Aanbod noodzakelijke geluidwerende maatregelen

geclassificeerd: RWS-1 en WBP-A

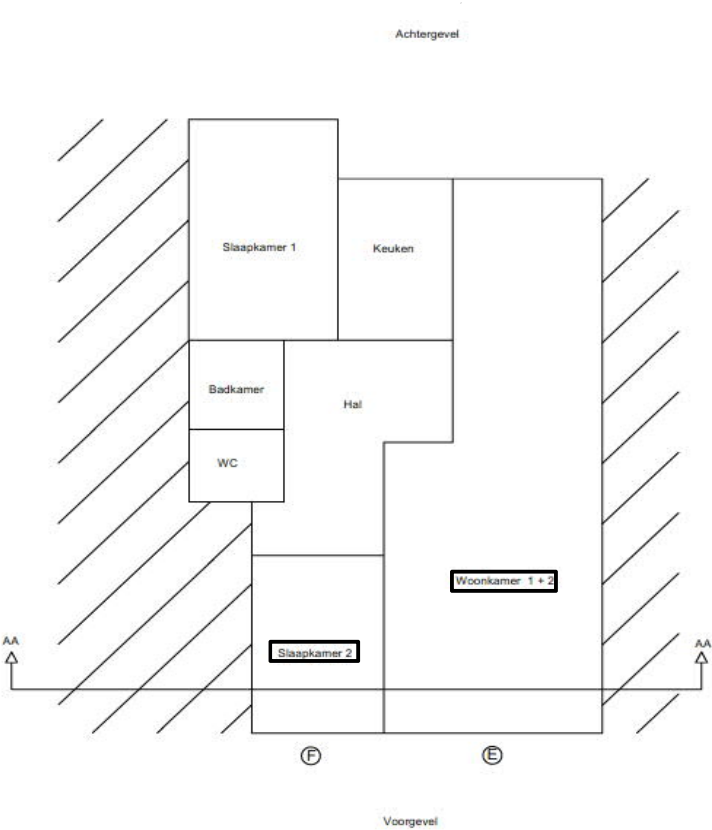
Woonkamer 1+2		plaats	code	toelichting code	aantal	afmetingen	
	E	Na04(2b)	46	Een nieuw aluminium kozijn met glastype 2b	1	3,0 * 2,1 m	
				Nieuw aluminium kozijn: indeling blijft gelijk (drie vaste ramen en één draaikiepraam)	1	1,9 m	
		Bz06		1 suskastplaatsen in groot vast deel.			
				zonwering, vitrage etc de- en hermonteren	1	-

Slaapkamer 2		plaats	code	toelichting code	aantal	afmetingen	
	F	Na04(4b)	45	Een nieuw aluminium kozijn met glastype 4b	1	2,0 * 1,7 m	
				Nieuw aluminium kozijn: indeling blijft gelijk (twee vaste ramen en één draaikiepraam)	1	0,9 m	
		Bz06		1 suskastplaatsen in groot vast deel.			
				zonwering, vitrage etc de- en hermonteren	1	-

Slaapkamer 1 Slaapkamer 1 wordt niet geïsoleerd, de huidige situatie voldoet reeds aan de geluidseisen
--

Keuken De keuken wordt niet geïsoleerd, want deze is niet geluidgevoelig. Keuken voldoet niet aan de minimum eisen uit hoofdstuk 2 van het Uitvoeringskader Gevelisolatie 2016. De minimum eisen waaraan niet wordt voldaan: keuken is kleiner dan 11m2 en er is geen opening breder dan 1,80m tussen woonkamer en keuken aanwezig.
--
